改善箇所説明図

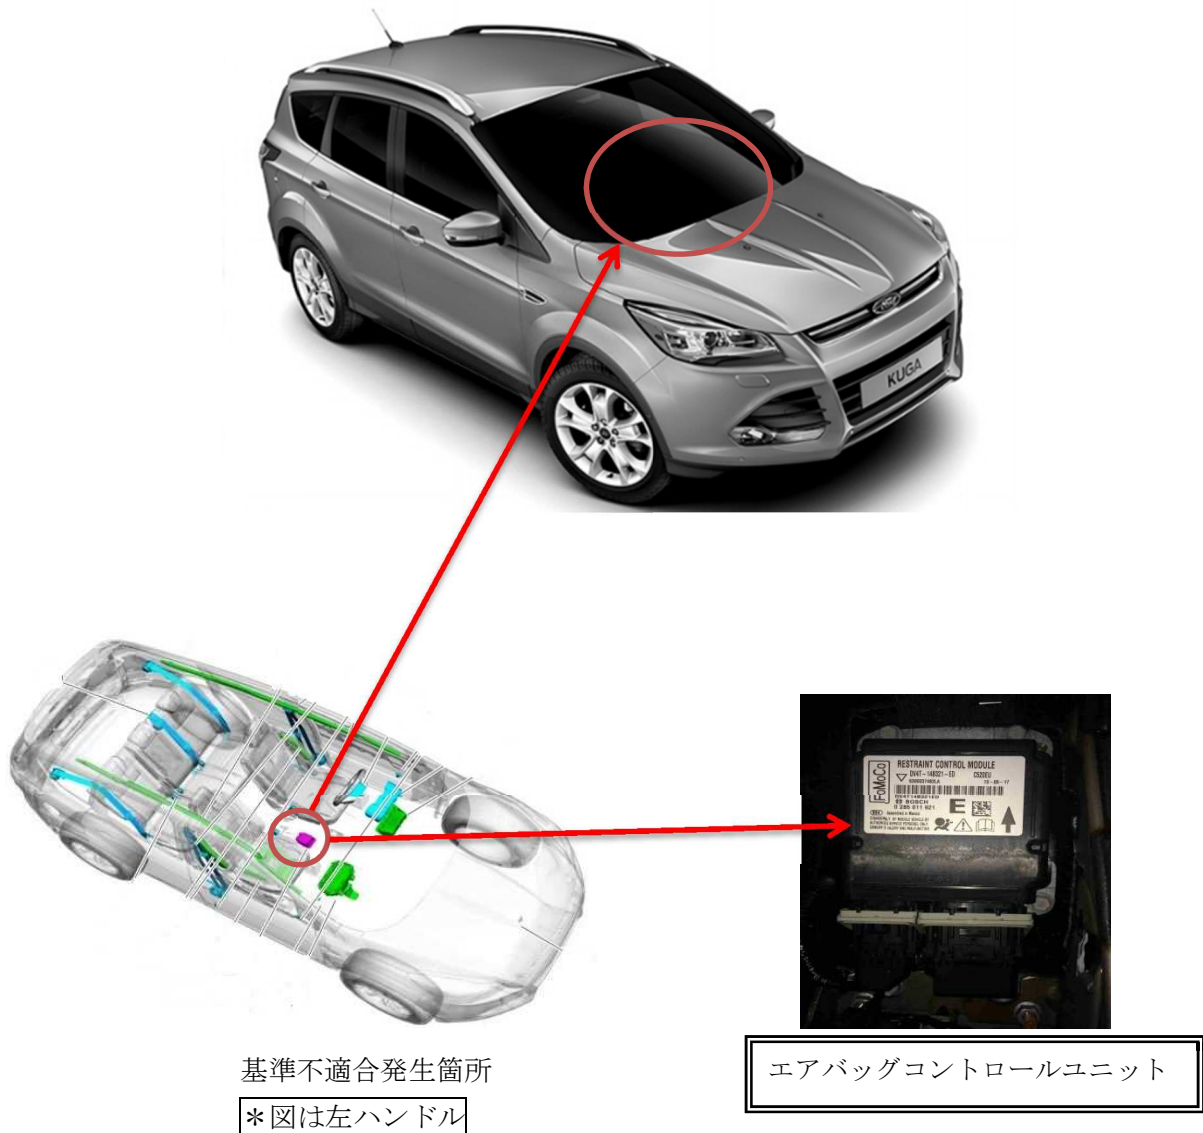
エアバッグコントロールユニットにおいて、当該ユニットの基板のコーティングが不適切なため、コーティングに割れが生じるものがある。そのため、そのままの状態で使用を続けると、結露等の水分がコーティングの割れから基板に浸入し、最悪の場合、電気回路がショートし、衝突時等にエアバッグが展開しないおそれがある。

全車両、エアバッグコントロールユニットを良品に交換する。

識別：助手席ドアチェッカーに黄ペンを塗布する。
